POLSKA AGENCJA ŻEGLUGI POWIETRZNEJ POLISH AIR NAVIGATION SERVICES AGENCY

Dotyczy: „dwuetapowego Konkursu architektoniczno-urbanistycznego na opracowanie koncepcji nowej siedziby oraz kampusu Polskiej Agencji Żeglugi Powietrznej w Regulach”

Pytania i odpowiedzi do Konkursu – tura II

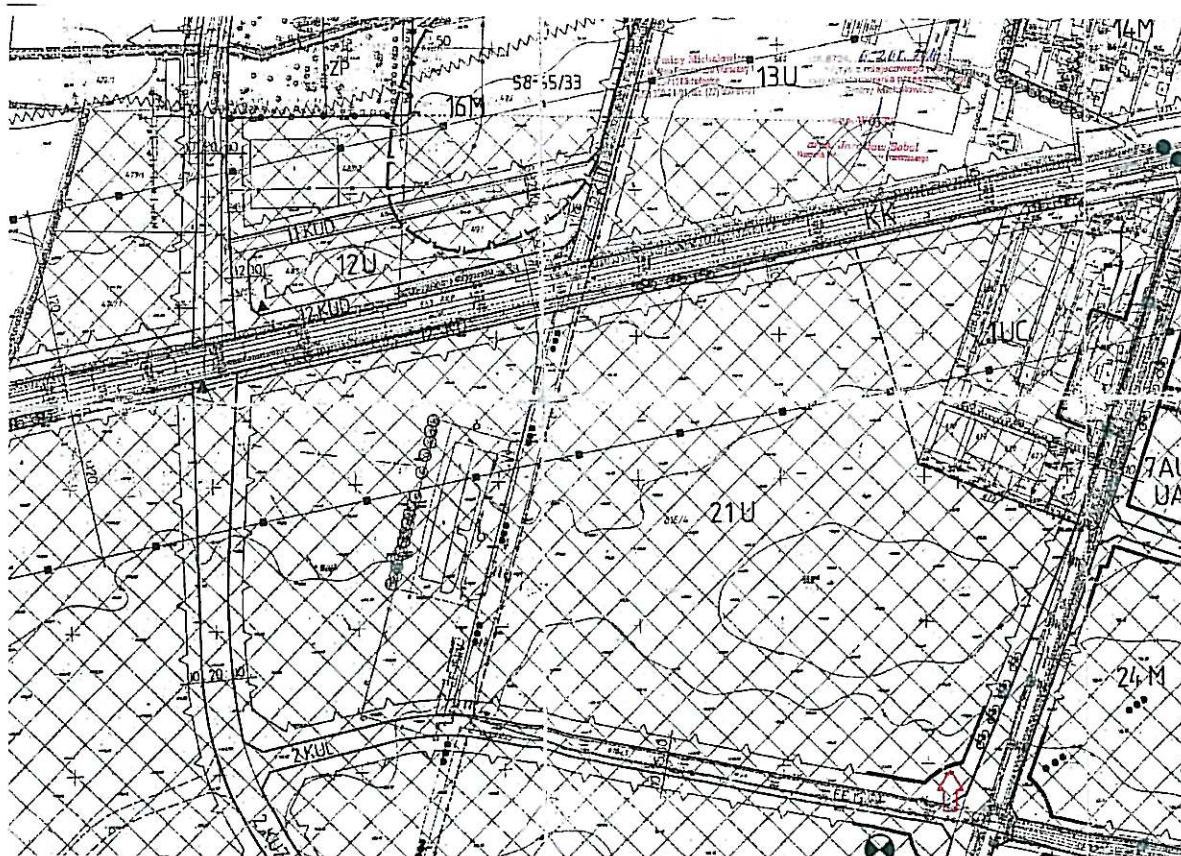
W załączniku graficznym planu, w legendzie, linia ciągła oznacza: 'pierzeje eksponowane - linie zabudowy zwartej'.

Pytanie dotyczy linii na skrzyżowaniu Alei Powstańców Warszawy i ul. Granicznej (patrz strzałka poniżej).

Jak należy rozumieć te zapisy planu? Czy ustawienie i uformowanie budynków wzdłuż tych linii jest obowiązkowe oraz jak te linie mają się do faktu ustawienia ogrodzenia, które ma elementy z drutu kolczastego i, wokół którego, wewnątrz kampusu, należy zapewnić pas wolnej przestrzeni o szerokości ok. 3 m, na którym należy zaprojektować drogę/ścieżkę dla patroli ochrony?

Sposób projektowania (i realizacji) zabudowy wzdłuż „obowiązującej linii zabudowy zwartej” wrysowanej w granicach terenu 21 U musi być zgodna z ustaleniem zawartym w § 4 ust. 1 pkt 17 tekstu MZPZ oraz pkt 12 Załącznika nr 10a do Regulaminu Konkursu.

Zgodnie z ustaleniami MPZP na odcinku oznaczonym na rysunku planu ciągłą czarną linią, określoną jako: „pierzeje eksponowane - linie zabudowy zwartej” lico ścian budynku lub budynków musi być zlokalizowane wzdłuż tej linii.
